| <b>Věc:</b> Připomínky k územnímu řízení stavby "II/240 a II/101, přeložka silnice v úseku D7-D8, III.etapa <b>PŘÍHLÁŠKA ÚČASTNÍKA, NAŘÍZENÍ</b>           |                      |

Spisová značka: SZ166829/2020/KUSK/ÚSŘ/Čer  
Čj.: 074507/2021/KUSK  
Čj.: 076415/2021/KUSK  
Datum: 22.7.2021

**Připomínky k územnímu řízení stavby**  
**„II/240 a II/101, přeložka silnic v úseku D7-D8, III. etapa**

ZÚR výřez - D059

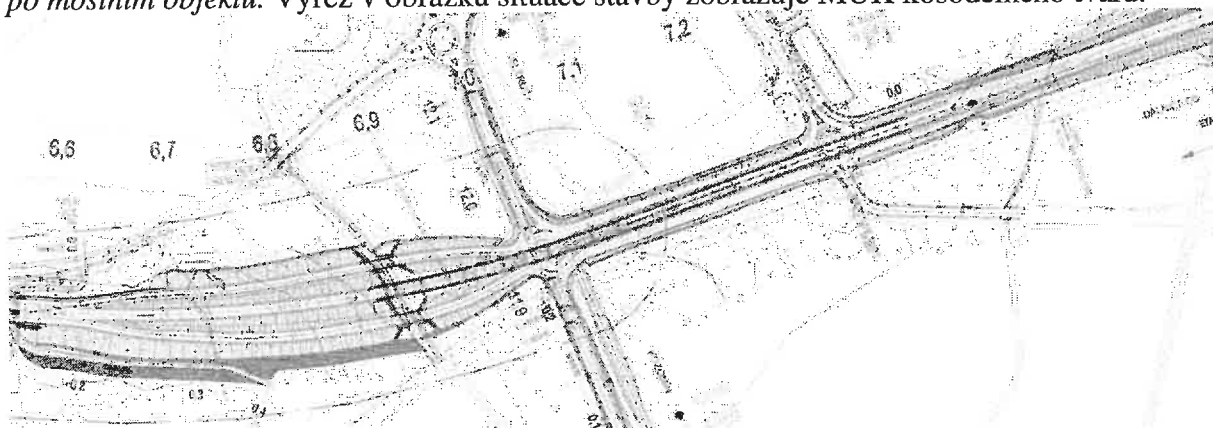
Trasa stavby je ve svém rozsahu v rozporu se Zásadami územního rozvoje Středočeského kraje (úplné znění po 2. aktualizaci) z června 2018. Ty vymezují veřejně prospěšnou stavbu *D059 Koridor Aglomeračního okruhu, úsek (II/101) Chvatěruby – Úžice*, který dle výkresové části začíná napojením na II. etapu v katastru obce Chvatěruby a končí v katastru obce Kozomín na styku s komunikací II/608. **V územním řízení posuzovaná stavba zasahuje v délce cca 600 m až do komunikace III/0081, resp. až k MÚK Úžice na dálnici D8, tedy mimo koridor vymezené v ZÚR.**

ZÚR pro veřejně prospěšnou stavbu D059 vymezují 1 MÚK v katastru obce Chvatěruby. Mimoúrovňová křižovatka je křižovatka, na níž jsou vzájemně propojeny pozemní komunikace, křížící se v různých úrovních. Ačkoliv se trasování stavby vyhýbá pojmenování MÚK a používá názvosloví „rampy“. Vedení trasy v úseku 6,5 – 7,1 vykazuje znaky útvarové kosodelné MÚK mezi navrhovanou komunikací na mostech a komunikací II/608. **III. etapa tedy obsahuje 2 MÚK, což je v rozporu se ZÚR Středočeského kraje.**

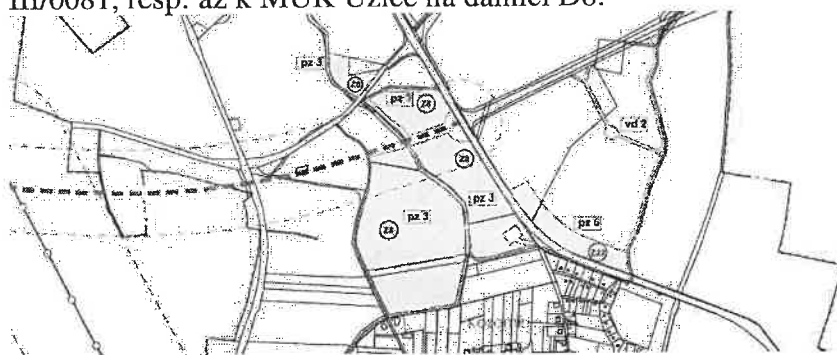
Souhrnná technická zpráva odůvodňuje mimoúrovňové křížení silnice II/608 a nové II/101 takto: *Při výhledových intenzitách nelze navrhnout úrovnovou okružní křižovatku, která by kapacitně vyhovovala (II/608 x nová II/101). Nepropustnost křižovatky bude příčinou dopravní kongesce. Z tohoto důvodu je nově navržen mostní objekt na hlavní trase přes silnici II/608. Dále: Při posouzení úrovnového křížení vznikaly na přilehlé dopravní síti až 2km dlouhé fronty vozidel od D8. Z kapacitních důvodů projekt navrhuje zrušení okružní křižovatky na III/0081 (mezi II/608 a D8) a ponechání zde pouze pravých odbočení do přilehlých průmyslových objektů. Žadatelem nebyly nikde předloženy žádné výpočty, které by dokazovaly toto tvrzení a to i přesto, že úrovnové turbookružní křižovatky jsou běžně navrhovány až do intenzity dopravy 40 000 vozidel/24 hodin. Dle normy je pro Okružní křižovatku s dvěma pruhy na okružním pásu a dvěma pruhy na vjezdu maximální celodenní kapacita 30 000 – 40 000 vozidel za den. Dle předložené dopravní studie má být v oblasti mezi D8 a Kozomínem doprava v roce 2040 v intenzitě:*

- **max 27 800 vozidel / 24 hodin bez okruhu kolem Prahy,**
- **max 20 110 vozidel / 24 hodin s okruhem kolem Prahy.**

**Není tedy jakkoliv odůvodněna nutnost mimoúrovňového řešení.**
